新竹縣政府工程查核代表照片表

工程名稱：莊敬南路、自強三路、自強五路、成功八路等人行道改善工程

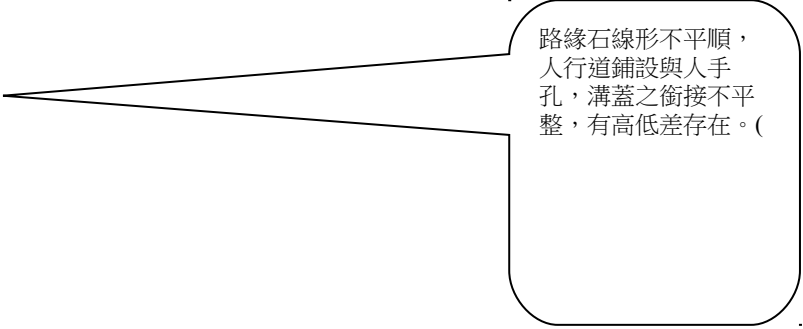
說明	未考慮人行道壓花地坪及應與其現有人手孔清掃孔蓋及兩側界面之銜接平順，以致於完成面出現可能讓身障人士無法順暢、舒適
